***INFORME DE AUDITORIA  
TECNICA  
PLANTA ASFALTICA  
PEDREGAL – NICOYA  
MARZO, 2000***

LM-PMR-50-2000  
14 de marzo de 2000.

## **Visita de Auditoría Técnica a Planta Asfáltica Pedregal Nicoya**

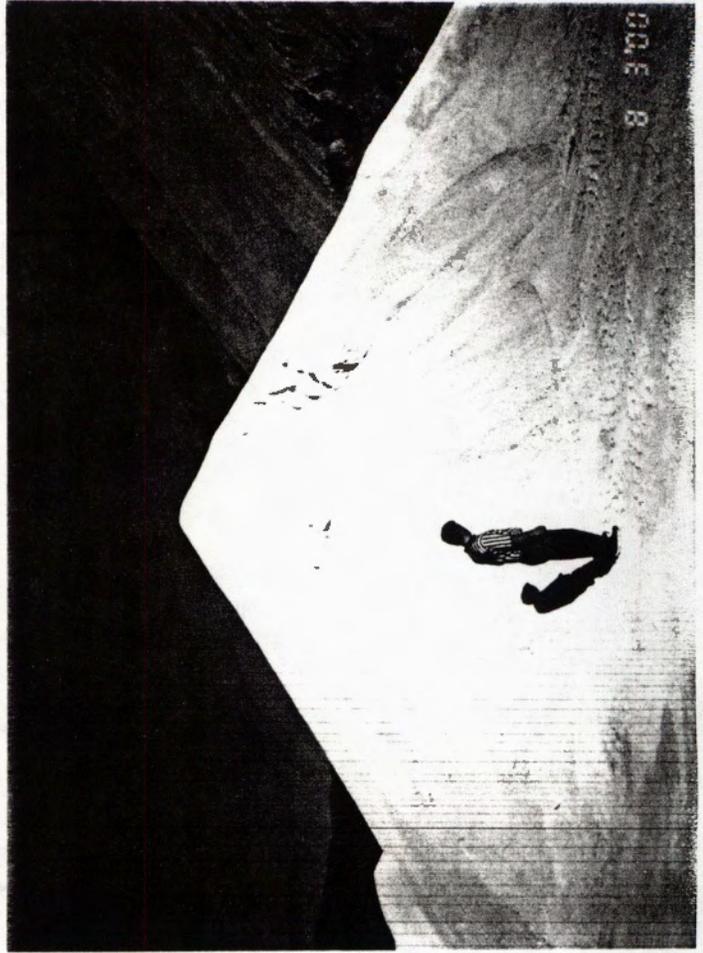
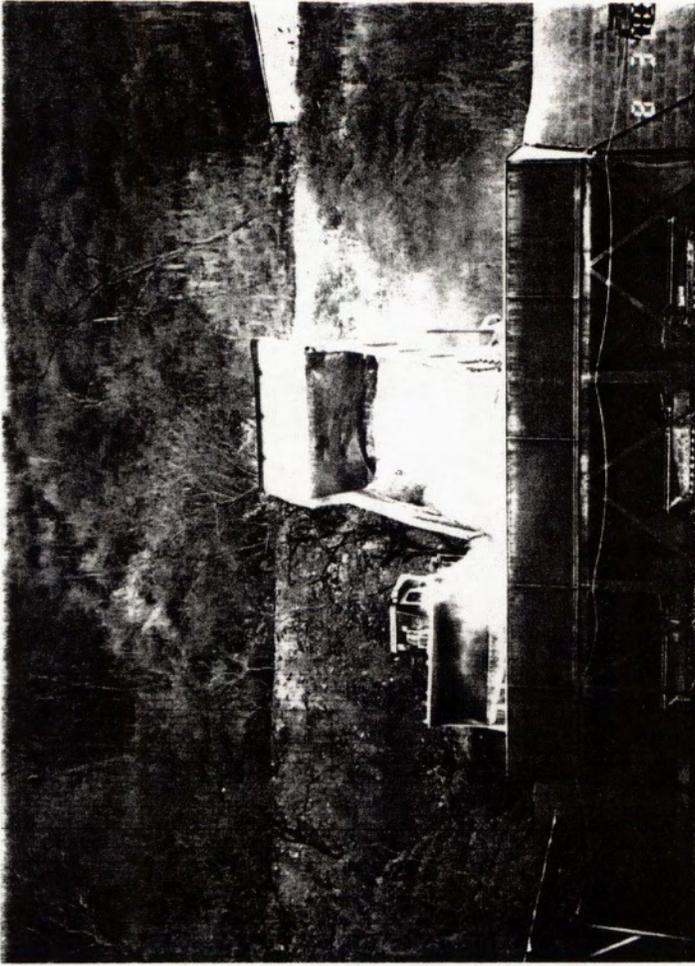
Se observó como se depositaba polvo de piedra directamente de las vagonetas a las tolvas (esto se observa en una de las fotografías).

Las tolvas de polvo de piedra presentan material adherido a sus esquinas que no es removido por ningún obrero. Este material fino adherido puede causar alteraciones en la granulometría que suministran estas tolvas a la banda dosificadora.

La mezcla producida es temporalmente almacenada en un silo, durante la descarga se notó presencia importante de la fracción gruesa en uno de las descargas, cuya causa puede originarse por segregación en el proceso de la descarga o exceso de agregado grueso por problemas de dosificación de la tolva correspondiente. En la visita de campo en la carretera Coyolito – Huacas, que se realizó posteriormente, se comprobó el problema de exceso de gruesos en la mezcla en algunas descargas de la mezcla.

En las fotografías adjuntas se presenta las tolvas de alimentación con material pegado en las esquinas y el apilamiento de polvo de piedra que se usa en dos de las tres tolvas. Se observa además la descarga de la vagoneta a la tolva. También se nota un detalle de la traileta cargada de mezcla donde hay una parte de mezcla más gruesa (a la derecha) que la de la izquierda.

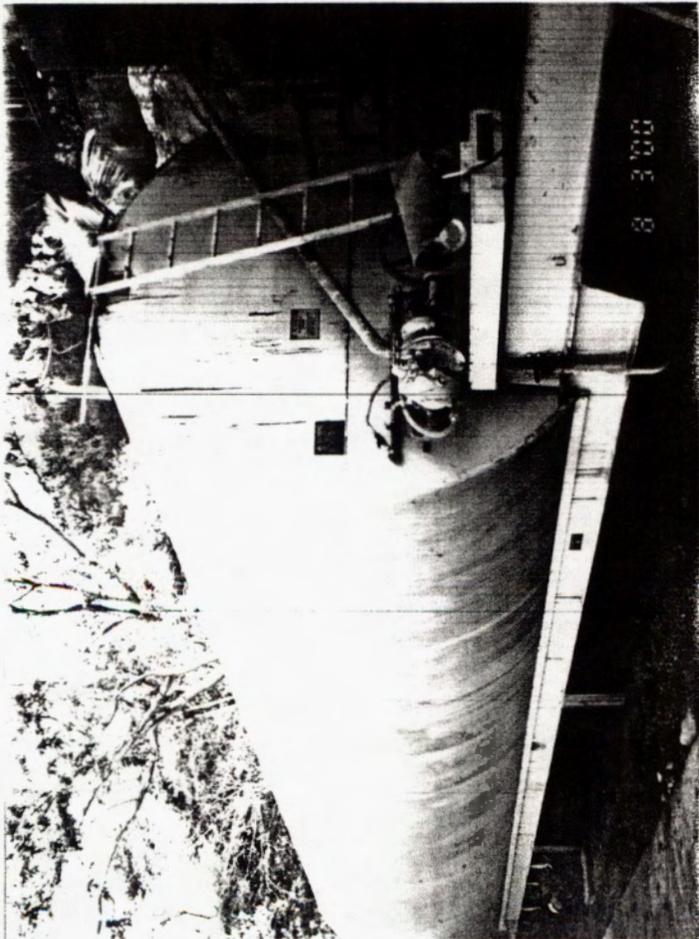
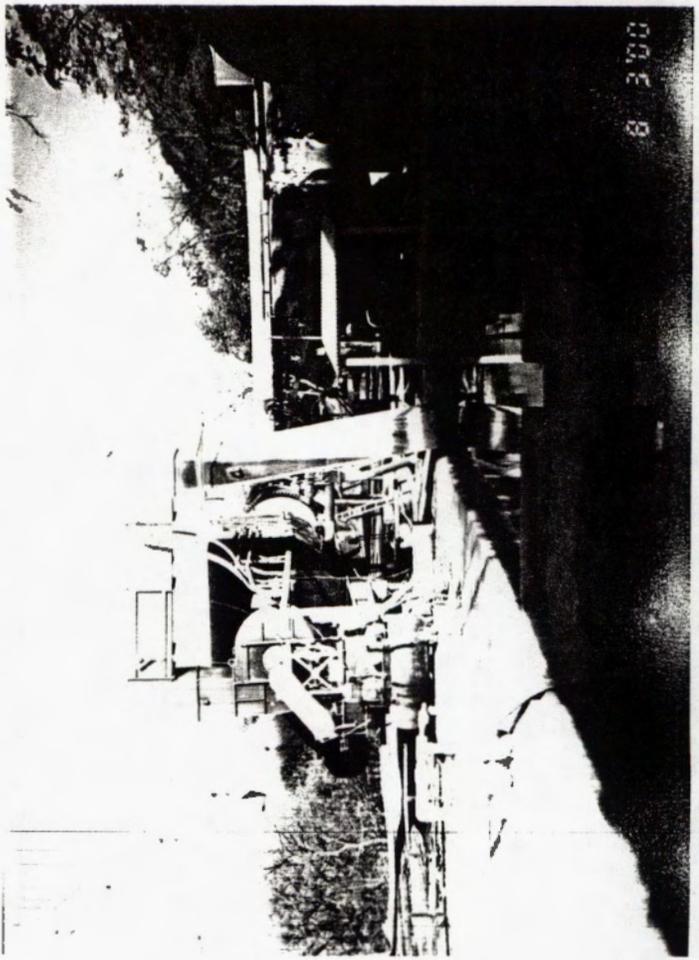
Esta planta se observa en buenas condiciones de operación porque se practica el mantenimiento preventivo, según dijo el operador. Sin embargo, en el sistema retorno de polvo se observó una fuga pequeña del mismo por una de las bridas de la tubería y fuga de agua en una muñonera, lo cual no coincide con una verdadera política de mantenimiento preventivo.

El tanque de asfalto tiene una capacidad de 30.000 galones. Se observó con una temperatura de 320 grados Fahrenheit. Su calentamiento es por medio de aceite térmico. La obtención de una muestra se hizo difícil porque no se tenía una tubería adecuada para esta labor. Fue necesario derramar algo de asfalto sobre el piso para tomar una muestra. No se tenía certificado de la entrega de este asfalto en la cabina de operación.

En el segundo grupo de fotos se observa el tanque de asfalto, la banda transportadora del agregado, la obtención de muestra de asfalto y las piletas del sistema de polvo de esta planta asfáltica.
